ПОКАНА

ДОКЛАД

Относно: Извършена проверка на кръгово кръстовище на бул. „Симеон Велики“ и вход-изход на магазин „Практикер“ в гр. Шумен.

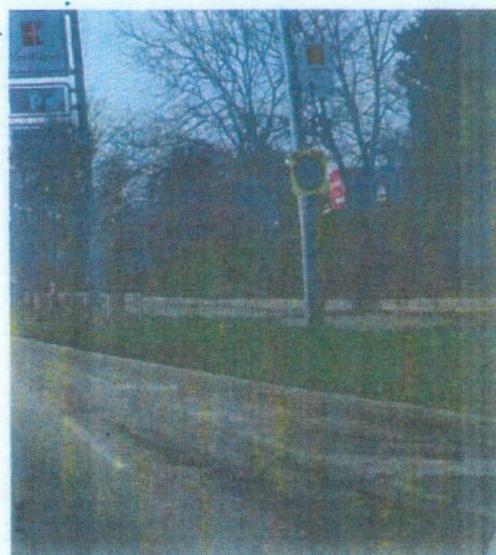
Неправилно са поставени пътни знаци А40 „Внимание! Участък с концентрация на пътнотранспортни произшествия“, тъй като кръговото кръстовище не е идентифицирано от компетентните органи на МВР като участък с концентрация на пътнотранспортни произшествия. В допълнение, монтиран е пътен знак В26 (30) на жълтозелен флуоресцентен светлоотразителен фон, което също представлява нарушение на Наредба № 18.

Сигнализацията с пътни знаци и пътна маркировка трябва да бъде приведена в съответствие с Наредба № 2 за сигнализация на пътищата с пътна маркировка и Наредба № 18 за сигнализация на пътищата с пътни знаци. Светофарните секции с изображение на пешеходец, които са монтирани над платната за движение следва да бъдат премахнати.

фиг. 12

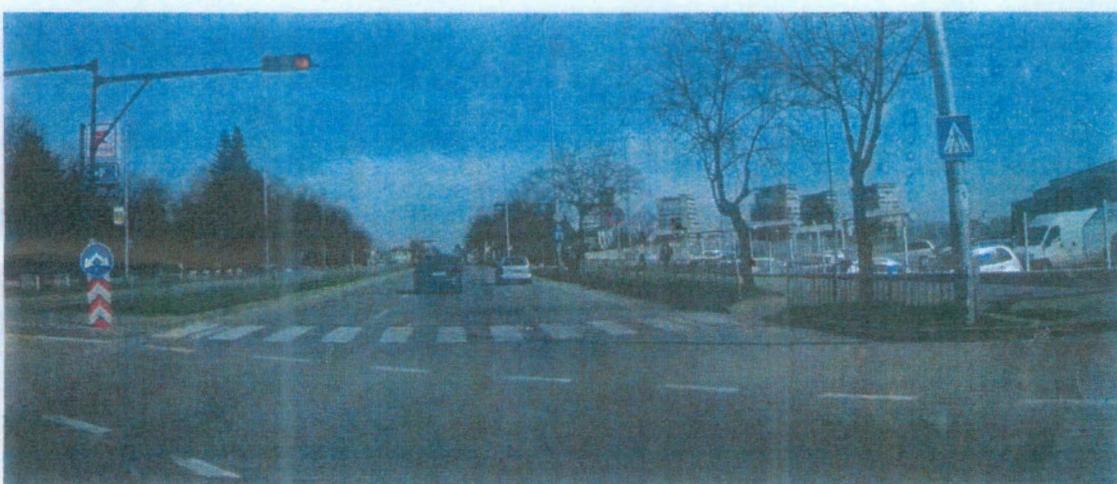
Пътен знак D17 "Пешеходна пътека" се използва за сигнализиране на пешеходна пътека тип "зебра" и задължително се повтаря от лявата страна на платното за движение, а при липса на видимост на знака - и над платното за движение. На разглеждания обект са поставени само от дясно пътни знаци D17 и не е спазена разпоредбата на чл. 117, ал. 2 от Наредба № 18 (фиг. 12).

В проекта, както и на място (фиг. 12) са поставени пътни знаци Г11 "Преминаване отляво или отдясно на знака", които съгласно чл. 90 от Наредба № 18 се поставят пред препятствие върху платното за движение или на острови и разделителни ивици за указване на възможността за продължаване на движението отляво или отдясно на пътния знак. В конкретния случай пътен знак Г11 е поставен неправилно. Посоката на движение за излизане от кръговото кръстовище е надясно и не следва да бъде поставян пътен знак със задължителни предписания.
